Objet du dossier :
Projet de parc éolien de la Boixe
Commune d'Aussac-Vadalle (16)

PARC ÉOLIEN DE LA BOIXE COMMUNE D'AUSSAC-VADALLE (16)

MODIFICATION ICPE : PORTER À CONNAISSANCE RELATIF AU PROJET DE MODIFICATION DE GABARIT D'EOLIENNE

V.4.4 Analyse de l'évolution du gabarit en coupe

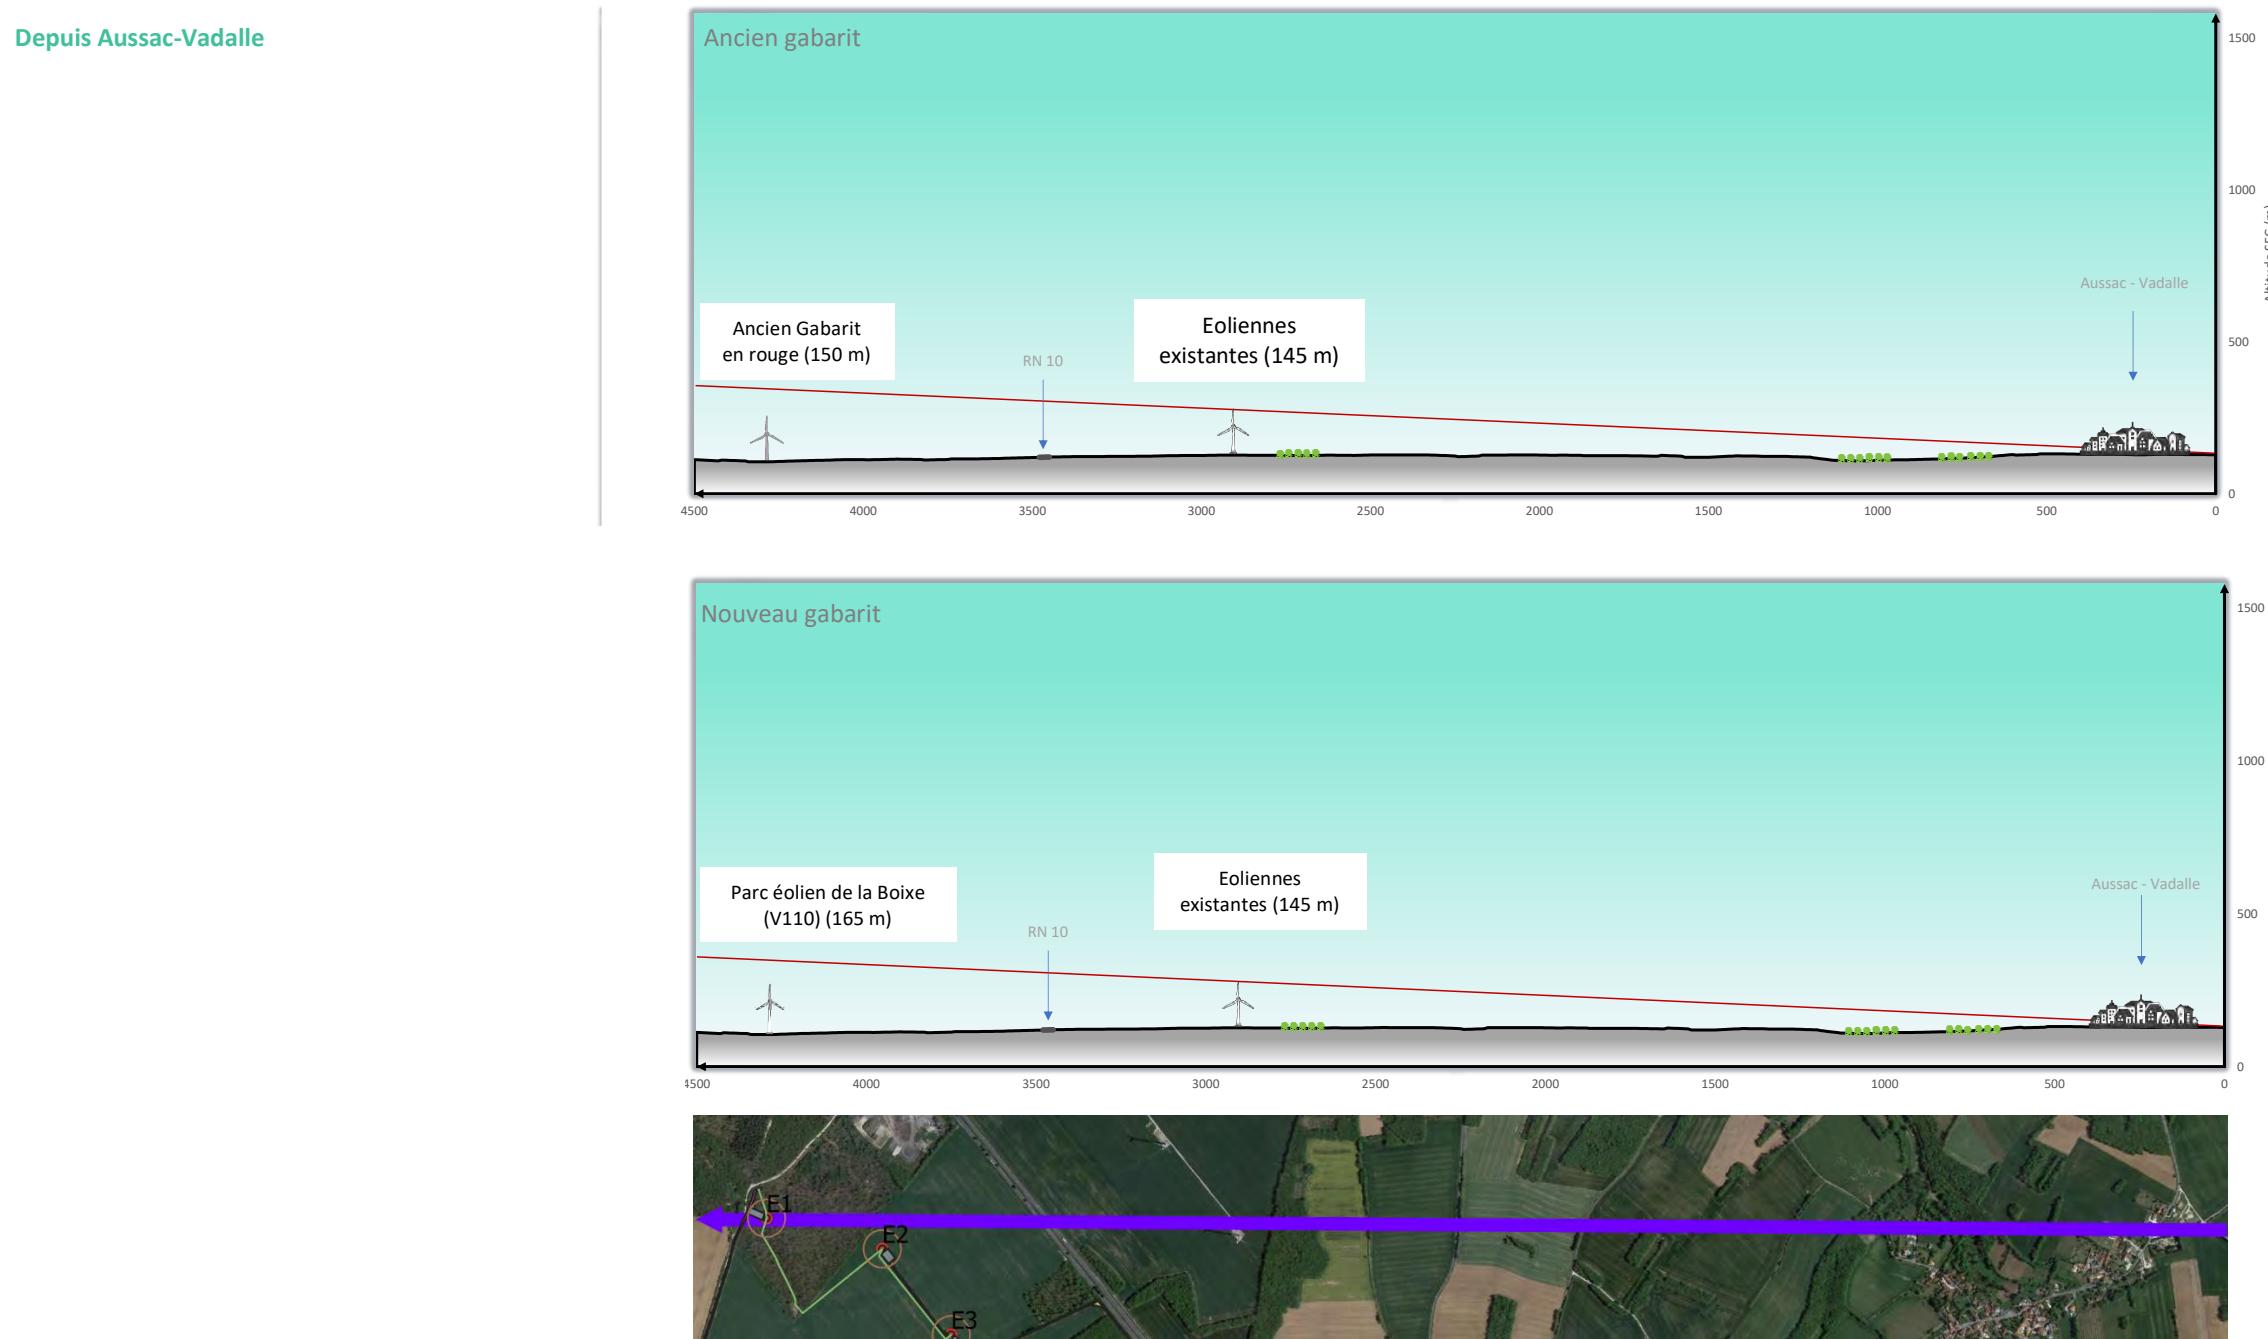
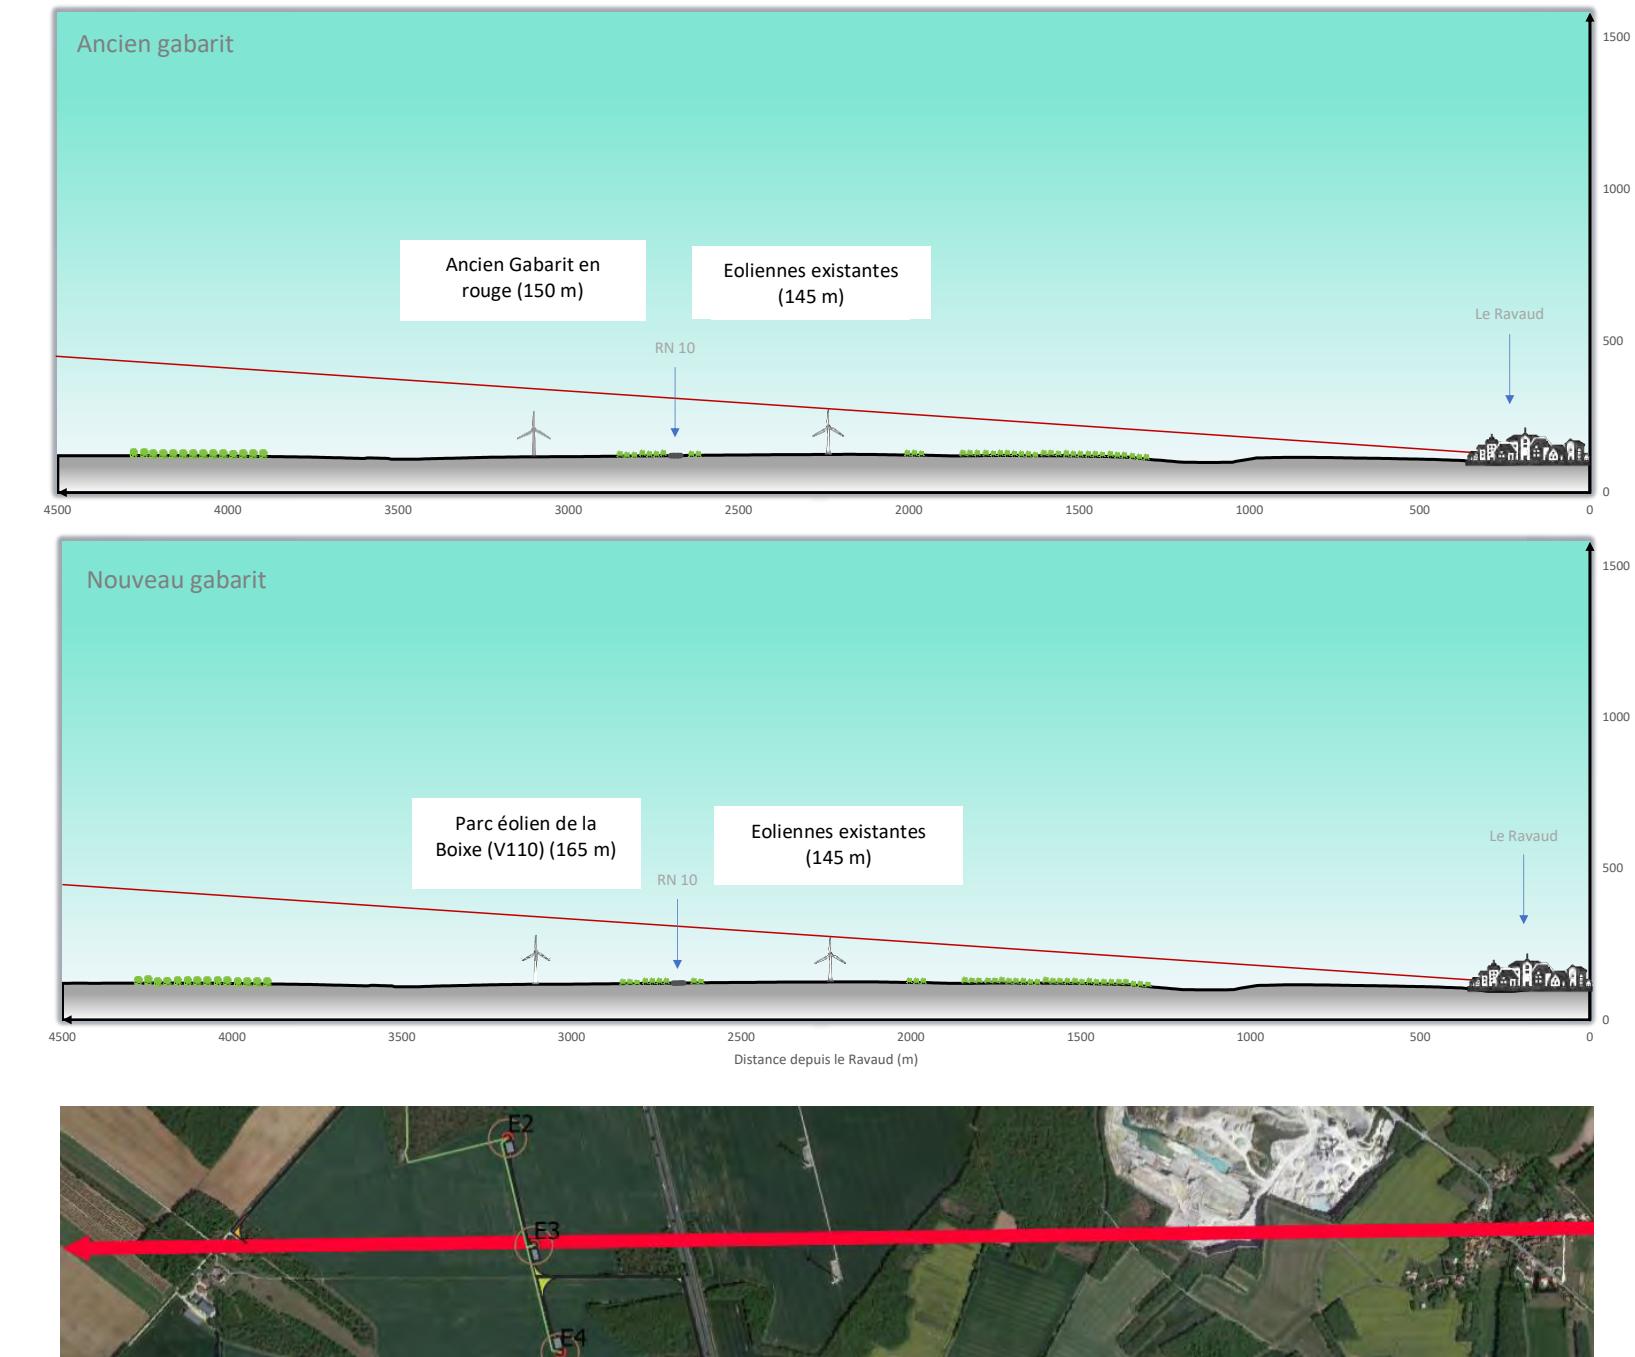
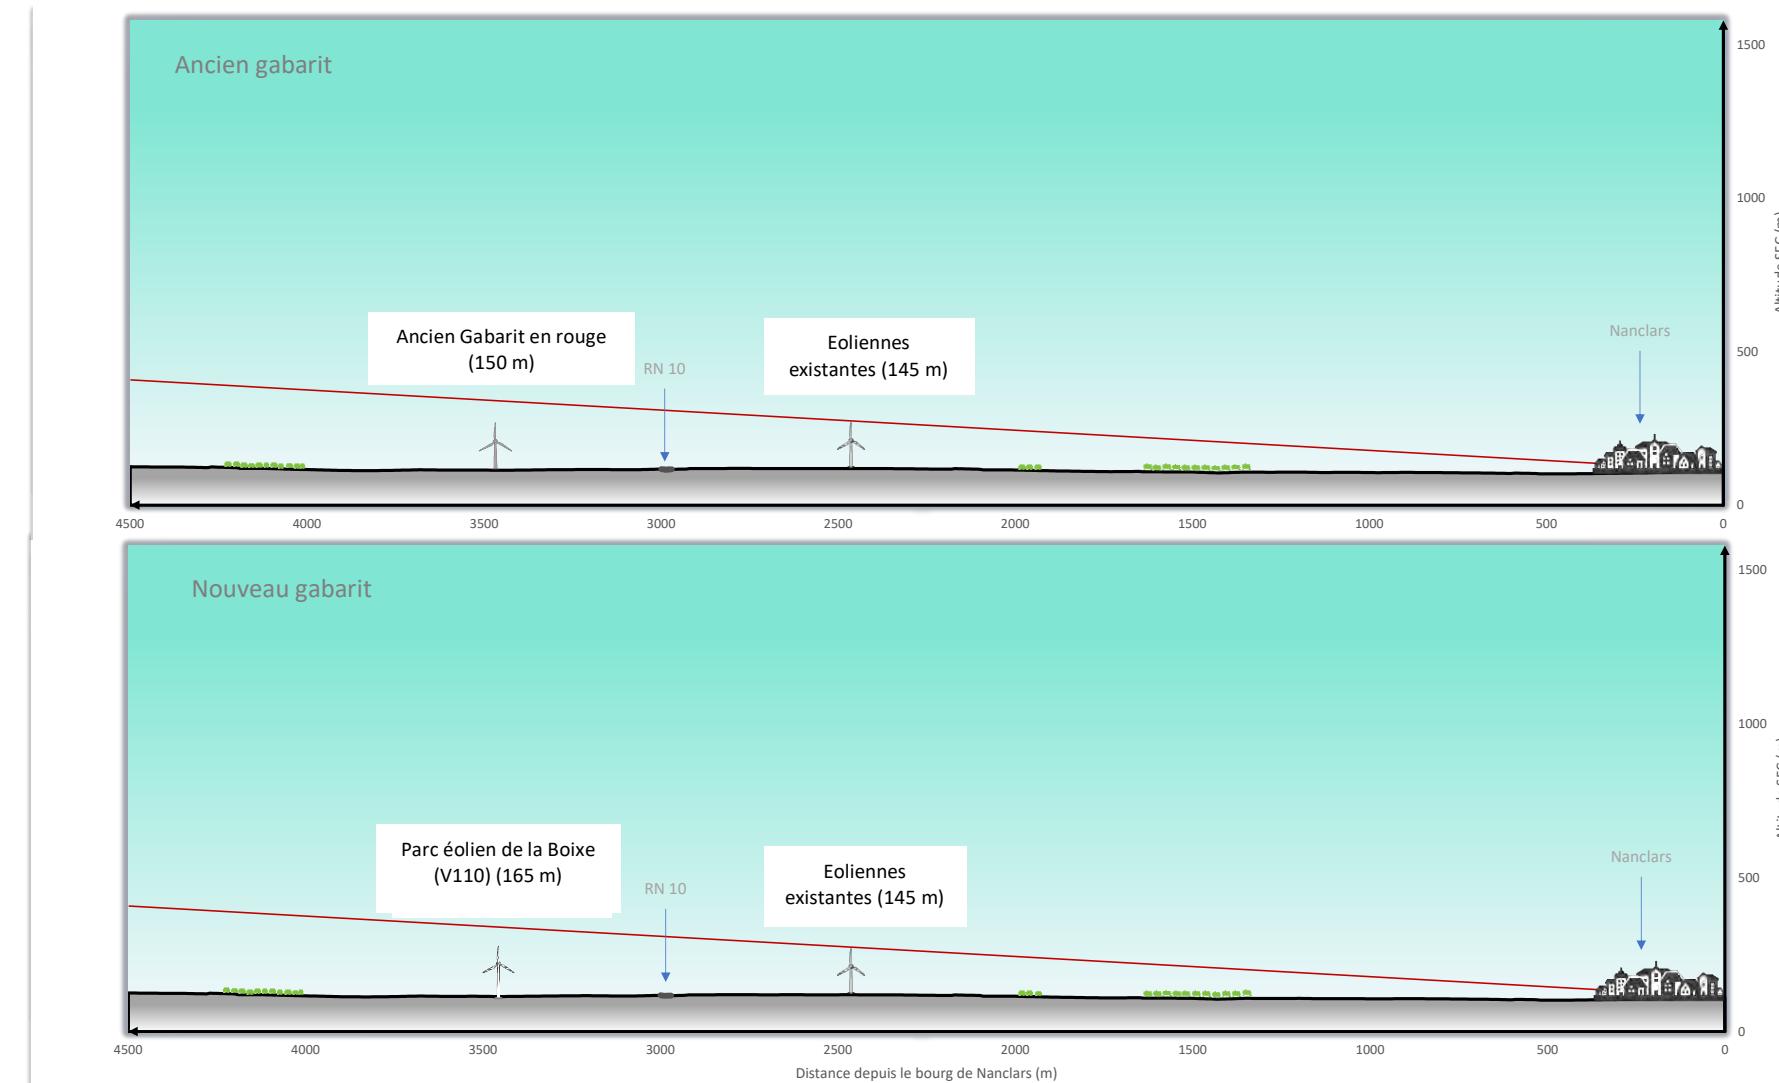
Les principaux bourgs à l'ouest étant situés à plus de 4 km, les différences sont invisibles à l'œil nu conformément à la courbe de visibilité présentée ci-avant.

Sur l'ensemble des coupes, le nouveau gabarit, bien que plus grand, n'aura pas de réelle incidence visuelle compte tenu de son éloignement par rapport au parc d'Aussac-Vadalle, situé plus proche et au premier plan.

ÉOLIENNE - Plan des façades et élévation

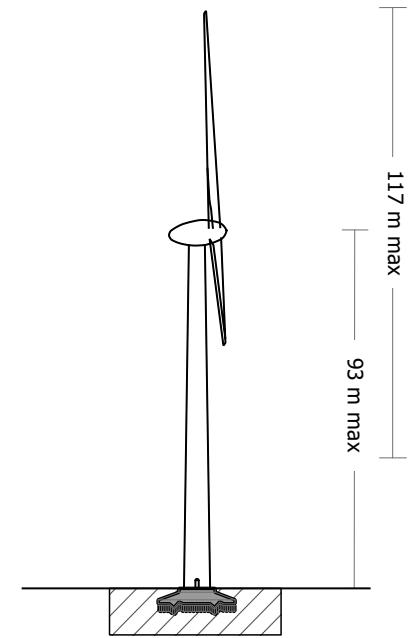
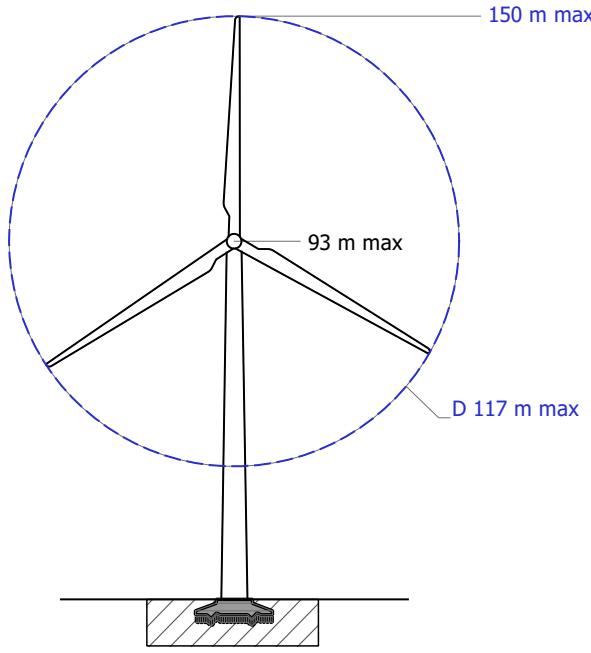
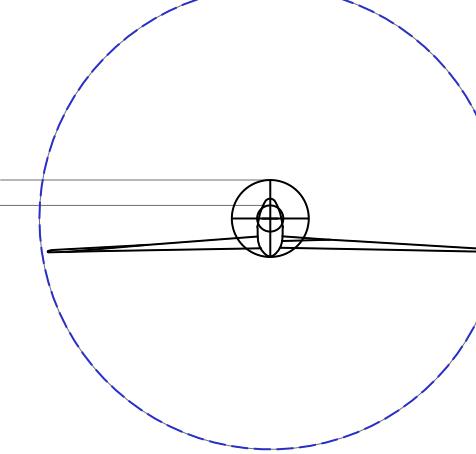
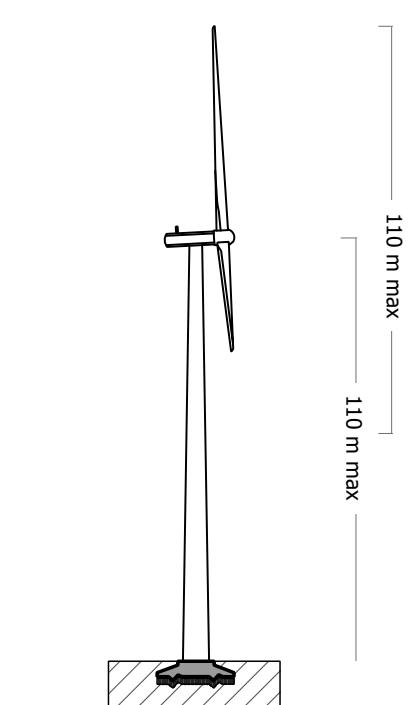
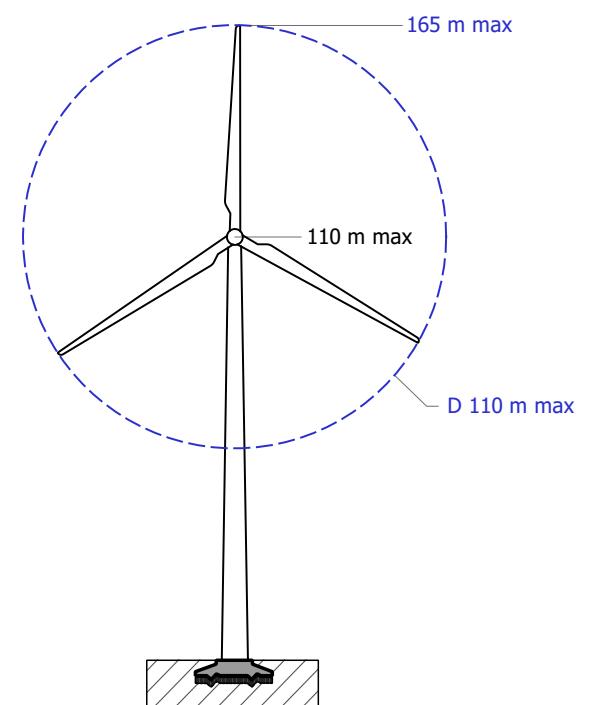
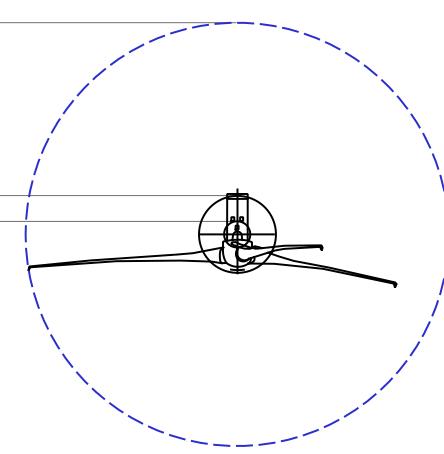
Survol des pales D 120 m max

Survol des pales D 110 m max
